<b>Dato</b>	19.10.2023
<b>Vår referanse</b>	2023/71454-4
<b>Dykkar referanse</b>	
<b>Sakshandsamar</b>	Lillian Bakke Byrknes
<b>E-post</b>	Lillian.Bakke.Byrknes@vlfk.no
<b>Telefon</b>	45638702

## Tilbakemelding - Søknad om fornying av løyve til avkøyrsløse - fv 57 - gnr 118 bnr 2 - Alver kommune

*Situasjonskart datert 31.03.2017, som låg ved søknad til Alver kommune om landbruksveg.*

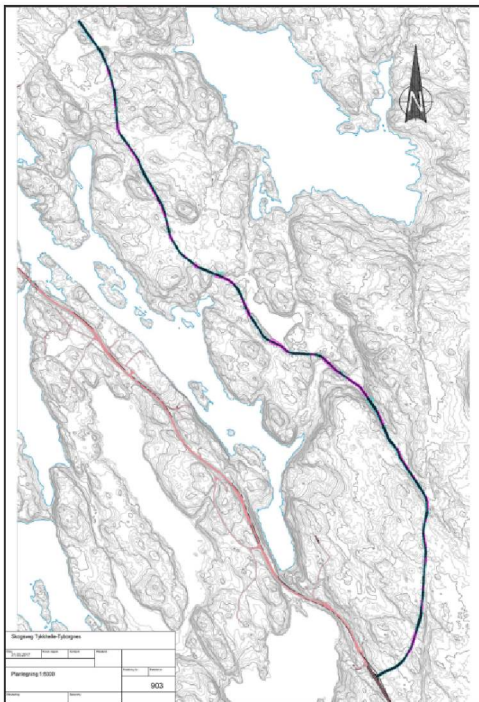
Ved søknad til Alver kommune er det kryssa av for at søkar har gyldig avkøyrsløys. Dette er feil opplysning i søknad til kommunen ettersom løyvet frå SVV i 2017 er gått ut.

Slik vi les dokumenta som ligg ved oversendinga frå Alver kommune så vert det søkt om ein mykje lengre landbruksveg enn den som vi på avdeling for infrastruktur og veg er bede om å legge til grunn. Denne vegen verkar og til å vera for meir permanent bruk for hytter som ligg i enden av denne omsøkte landbruksvegen.

Utsnitt frå reguleringsplanen for Lindås tettstad – Mongstad plankart 004 med planID 4631\_1263-201407 og situasjonskart frå søknad. Vi har markert på plankartet omtrent kor det er søkt om avkøyrslø.

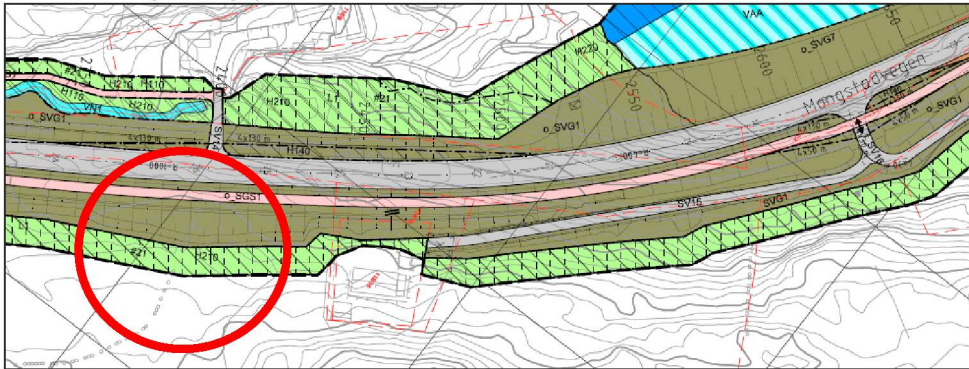
Reguleringsplanen for Lindås tettstad – Mongstad har nyleg vore gjennom klagebehandling, men vi ser at Statsforvaltaren nyleg har oppheva Alver kommune sitt vedtak av 23.02.23 og at konsekvensen av dette er at planvedtaket av 07.04.22 gjeld inntil kommunen eventuelt fattar eit nytt vedtak. Det vil sei at det ligg ein vedtatt reguleringsplan på staden du søker om avkøyrslø.

Fordi plassering av avkøyrslø de søker om ligg i reguleringsplan, men ikkje er blitt regulert i denne planen så er behov for dispensasjon frå reguleringsplanen for å kunne etablere avkøyrslø.

Du må difor søke til Alver kommune om dispensasjon frå reguleringsplanen for å kunne etablere avkøyrslø her. Når kommunen får søknaden vil vi få den på uttale kor vi vil gje tilbakemelding.

Vi meiner det er uheldig å gje dispensasjon frå ein så ny reguleringsplan og ut ifrå dei opplysingane vi har no så vil vi stille oss negativ til ein dispensasjon for å etablere ei ny permanent avkøyrslø her.
